gemeente Roermond

bijlage(n)
betreffende commissie-informatiebrief inzake Stedebouwkundige uitgangspunten Geluidsaneringslocaties langs het Spoor

Stedebouwkundige uitgangspunten Geluidsaneringslocaties langs het Spoor

Bijlage 1

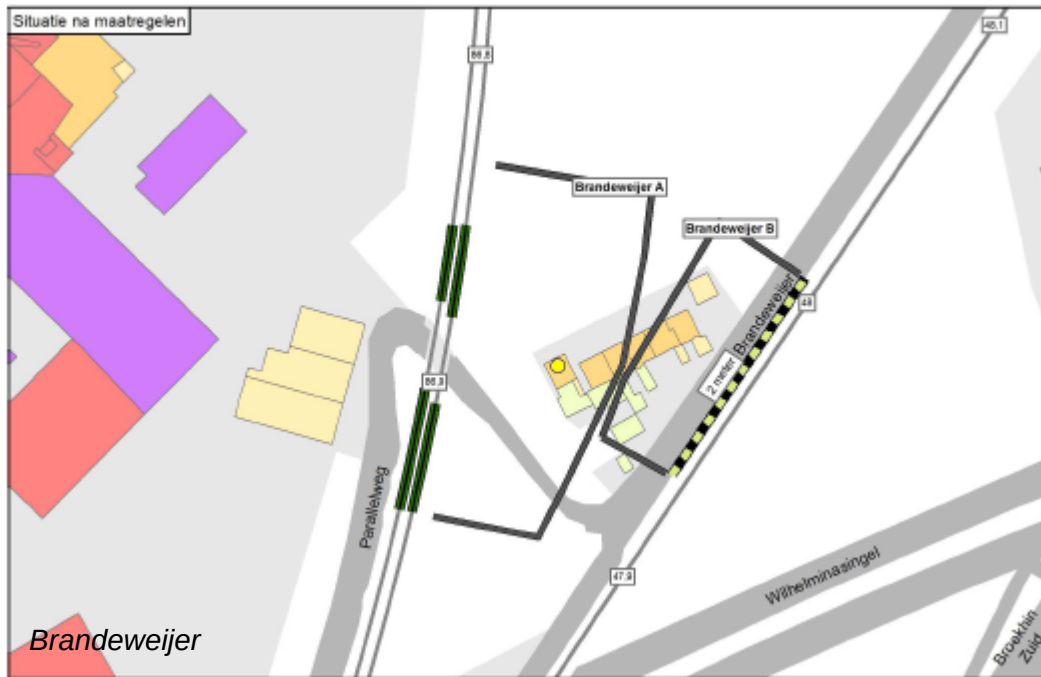
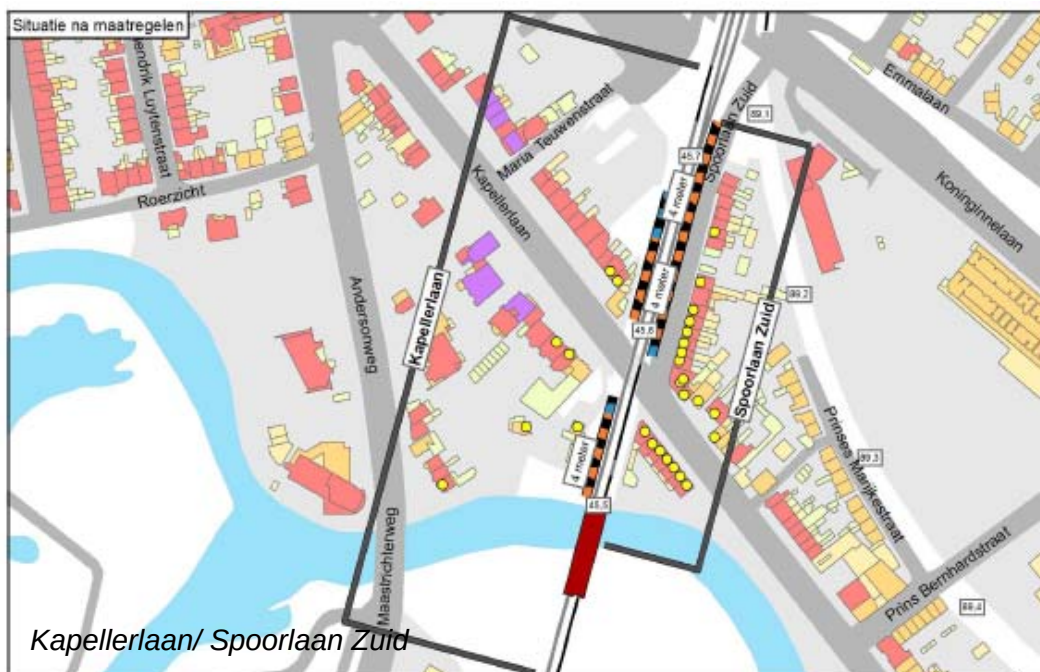
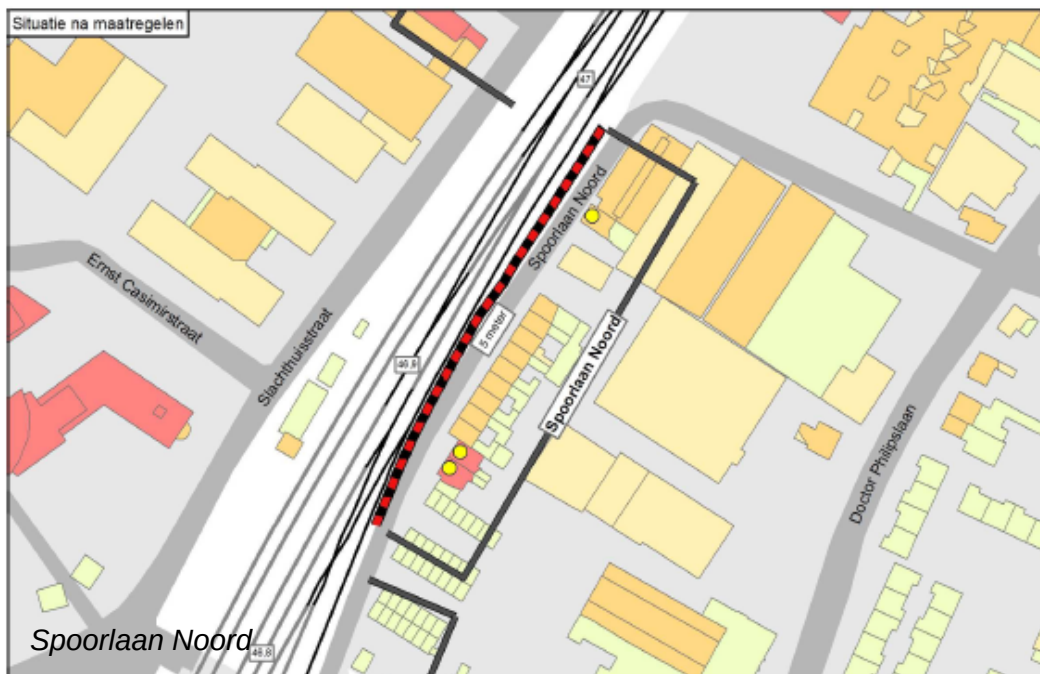
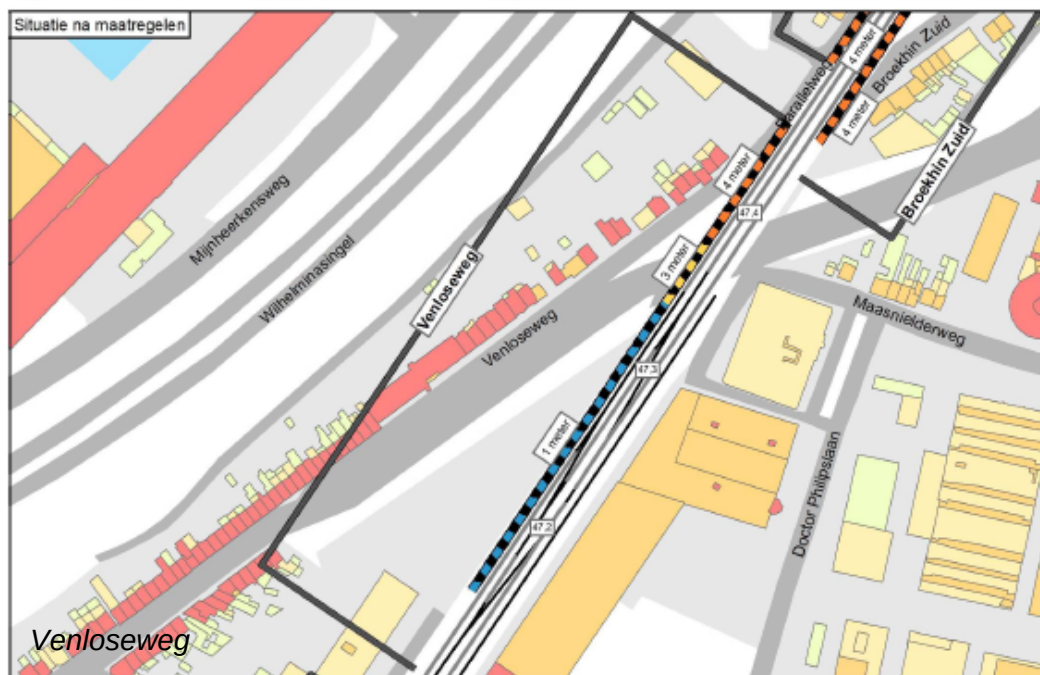
Dit komt overeen met het maatregelvoorstel dat voor deze locatie is opgesteld (zie bijlage 1).

Er is hier in de huidige situatie sprake van een hoge geluidsbelasting. Uit het akoestische onderzoek komt een scherm van 3 tot 4 meter naar voren (zie bijlage 1). Dat wil zeggen dat een scherm van 1 meter naar verwachting niet afdoende is om de geluidsbelasting hier onder 70dB te krijgen. Andere geluidsmaatregelen (aan de bron of aan gevel) zijn hier dus noodzakelijk om dat doel te bereiken.

Aanbeveling: Omdat hier sprake is van een achterkantsituatie kunnen schermen tot een maximale hoogte van 3 meter worden toegepast. In het akoestisch onderzoek wordt een scherm van 4 tot 5 meter voorgesteld (zie bijlage 1)

Dit komt (grotendeels) overeen met het maatregelvoorstel dat voor deze locatie is opgesteld (zie bijlage 1).

Er is hier in de huidige situatie sprake van een hoge geluidsbelasting. Uit het akoestische onderzoek komt een scherm van 5 meter naar voren (zie bijlage 1). Dat wil zeggen dat een scherm van 1 meter naar verwachting niet afdoende is om de geluidsbelasting hier onder 70dB te krijgen. Andere geluidsmaatregelen (aan de bron of aan gevel) zijn hier dus noodzakelijk om dat doel te bereiken.

Er is hier in de huidige situatie sprake van een hoge geluidsbelasting. Uit het akoestische onderzoek komt een scherm van 4 meter naar voren (zie bijlage 1). Dat wil zeggen dat een scherm van 1 meter naar verwachting niet afdoende is om de geluidsbelasting hier onder 70dB te krijgen. Andere geluidsmaatregelen (aan de bron of aan gevel) zijn hier dus noodzakelijk om dat doel te bereiken.

Er is hier in de huidige situatie sprake van een hoge geluidsbelasting. Uit het akoestische onderzoek komt een scherm van 4 meter naar voren (zie bijlage 1). Dat wil zeggen dat een scherm van 1 meter naar verwachting niet afdoende is om de geluidsbelasting hier onder 70dB te krijgen. Andere geluidsmaatregelen (aan de bron of aan gevel) zijn hier dus noodzakelijk om dat doel te bereiken.

Aanbeveling: Omdat de schermen hier aan de achterzijde van de woningen liggen, maar niet direct aan de private tuinen van de bewoners grenzen kunnen schermen met een hoogte van maximaal 2 meter worden toegepast.

Aanbeveling: Gezien het feit dat hier sprake is van een bijzonder smal bestaand profiel, kunnen hier schermen van maximaal 1 meter hoog worden toegepast. Het verschil in geluidsreductie tussen een schermhoogte van 1 meter of 2 meter is minimaal. De impact op de beleving en leefbaarheid van de omgeving is echter wel groot.

Aanbeveling: Omdat de meeste woningen hier afgeschermd worden van het spoor door de aanwezige bebouwing en de aanwezigheid van het viaduct is te verwachten dat er geen geluidsscherm nodig is onder en ten zuiden van het viaduct. Voor het deel ten noorden van het viaduct geldt dat deze aansluiting zal vinden bij het geluidsscherm aan de Parallelweg en dus een hoogte van maximaal 1 meter kan hebben, zodat hier geen sociaal onveilige situaties ontstaat.

Aanbeveling: Door het smalle profiel en het feit dat de woningen met de voorzijde aan het spoor gelegen zijn kunnen hier geluidsschermen toegepast worden met een maximale hoogte van 1 meter. De visuele belemmeringen zijn hier dusdanig dat een hoger scherm vanuit ruimtelijk oogpunt niet wenselijk is.

Aanbeveling: Gezien de bijzondere beeldkwaliteit op deze locatie en de hoge zichtbaarheid door de aanwezigheid van een spoorwegovergang is het alleen mogelijk om schermen tot een maximum hoogte van 1 meter toe te passen.

Aanbeveling: Gezien de bijzondere beeldkwaliteit op deze locatie en de hoge zichtbaarheid door de aanwezigheid van een spoorwegovergang is het alleen mogelijk om schermen tot een maximum hoogte van 1 meter toe te passen.

Bijlage 2

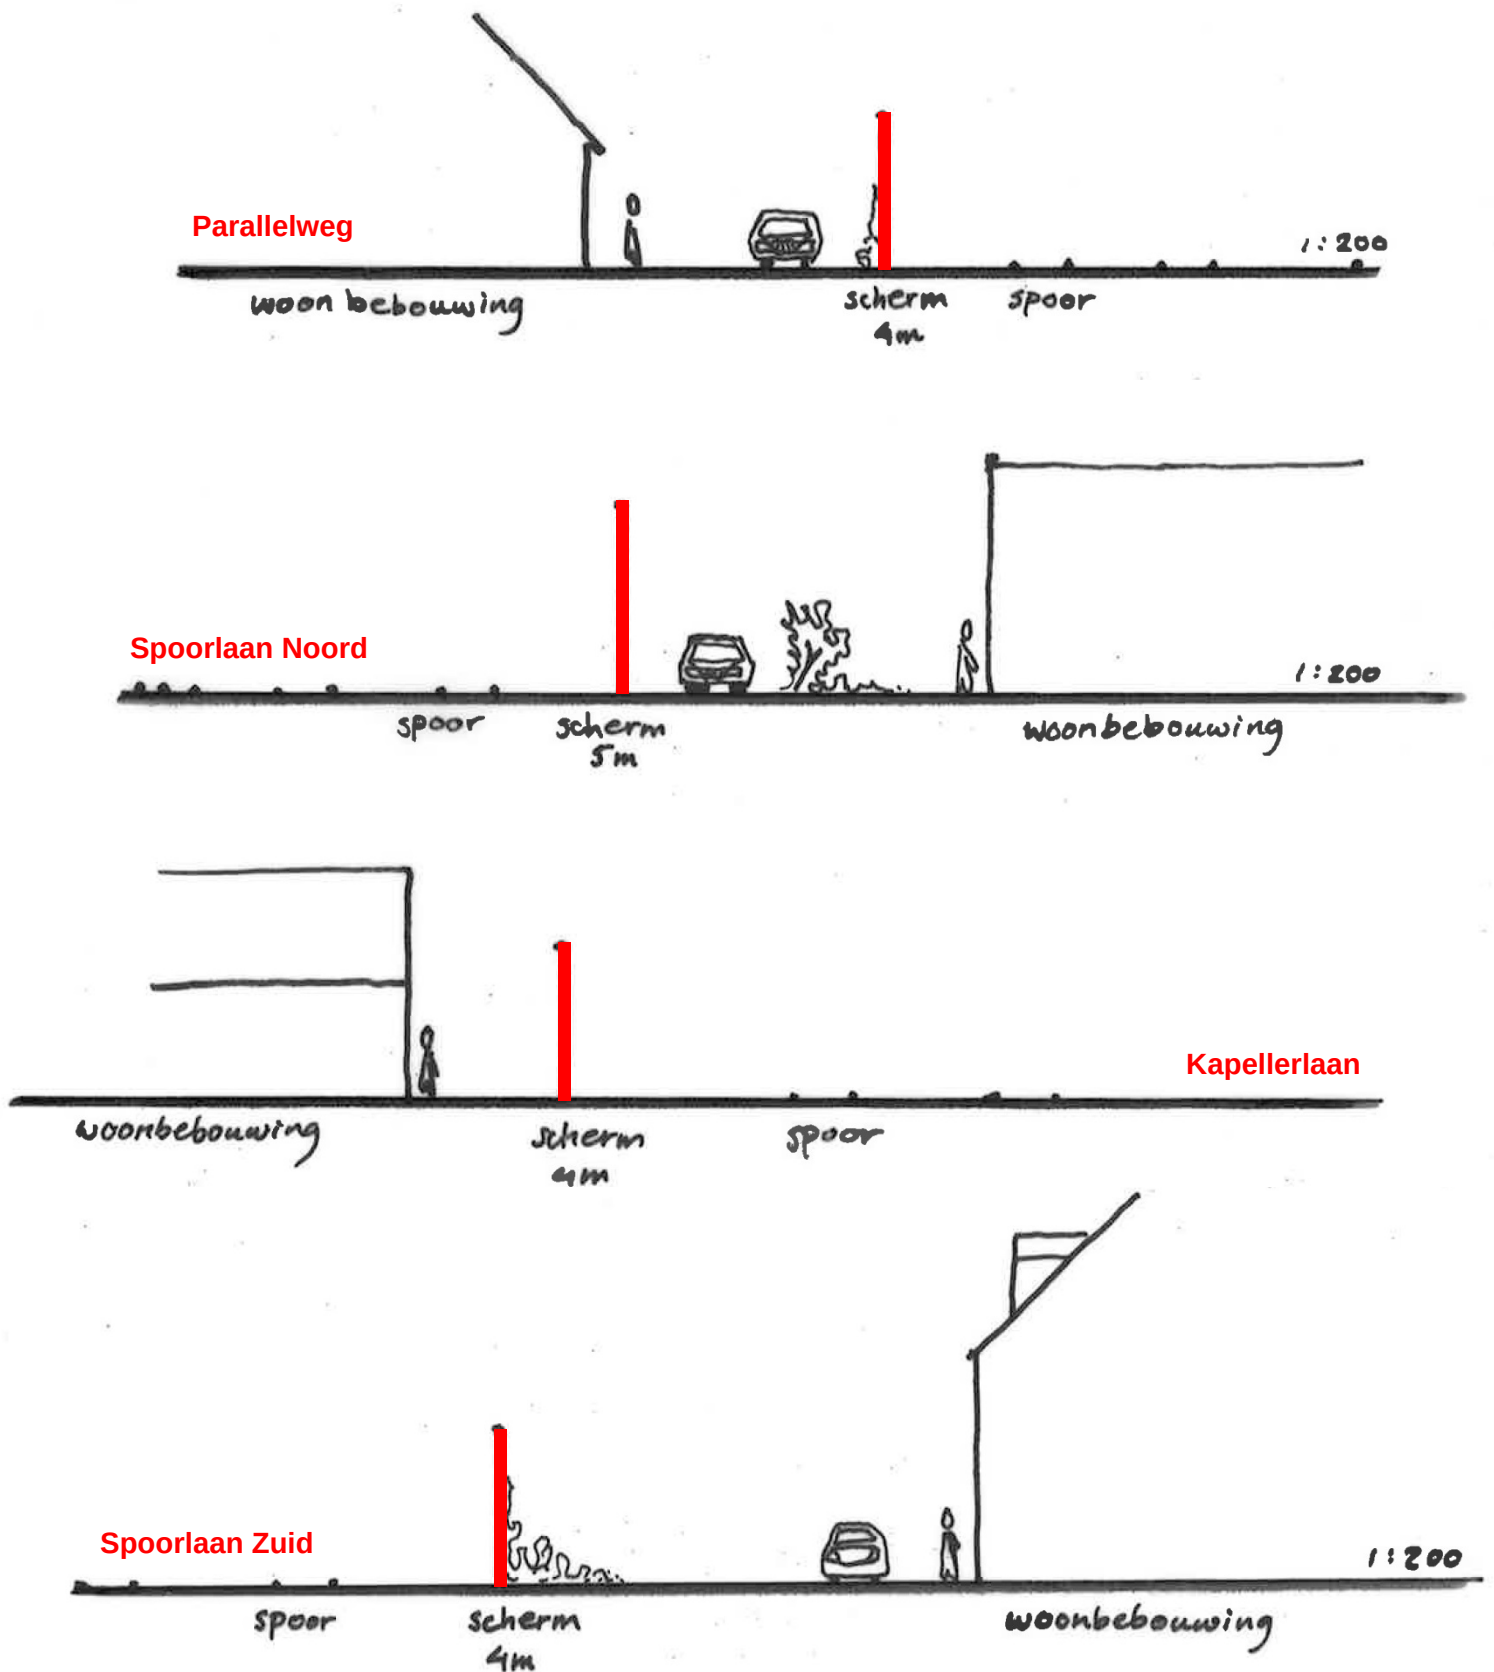
De situatie aan de Parallelweg kenmerkt zich door woningen die aan de straat liggen, waarbij het spoor zich aan de andere zijde van de straat bevindt. Daarbij is er geen sprake van een bijzondere hoge ruimtelijke kwaliteit op deze locatie. Het spoor zorgt nu wel voor open zicht in deze woonomgeving en een te hoog scherm kan hier nadelige gevolgen hebben voor de beleving van ruimtelijkheid en leefbaarheid. De woningen hebben hier immers geen voortuin wat zorgt voor een smal profiel (zie bijlage 2) bij de toepassing van een scherm zoals voorgesteld in de rapportage (zie bijlage 1)

De vooroorlogse woningen aan de Spoorlaan Noord liggen vrij dicht op het spoor. De Spoorlaan Noord heeft een beperkte breedte. Het profiel van de straat wordt bij de toepassing van een hoog scherm erg smal en onwenselijk. Daar komt bij dat de woningen nu vanaf de andere kant van het spoor beleefbaar zijn en zo bijdragen aan de leesbaarheid van de stad. Een (té) hoog scherm doet hier afbreuk aan (zie bijlage 2).

Daarbij is er sprake van een spoorwegovergang. Juist door de nabijheid van de overgang is er ruim zicht op de aanwezige bebouwing, ook vanaf de overzijde van het spoor. Het is niet wenselijk om het zicht op de bijzondere bebouwing aan de Kapellerlaan af te schermen. De afstand tot de woonbebouwing aan de Kapellerlaan is zeer beperkt (zie bijlage2).

zicht op de bijzondere bebouwing aan de Spoorlaan Zuid af te schermen. Alhoewel het profiel hier iets breder is, is het nog altijd niet ruim (zie bijlage 2).

Door Movares is voor elke locatie een voorstel voor maatregelen gedaan. In een aantal van de locaties levert dit een onwenselijk smal profiel op. In onderstaande doorsnedes is getracht weer te geven wat de consequenties zijn van de te treffen maatregelen. In de doorsnedes is dus niet de stedenbouwkundig gewenste situatie weergegeven, maar de situatie zoals deze door Movares zijn voorgesteld.
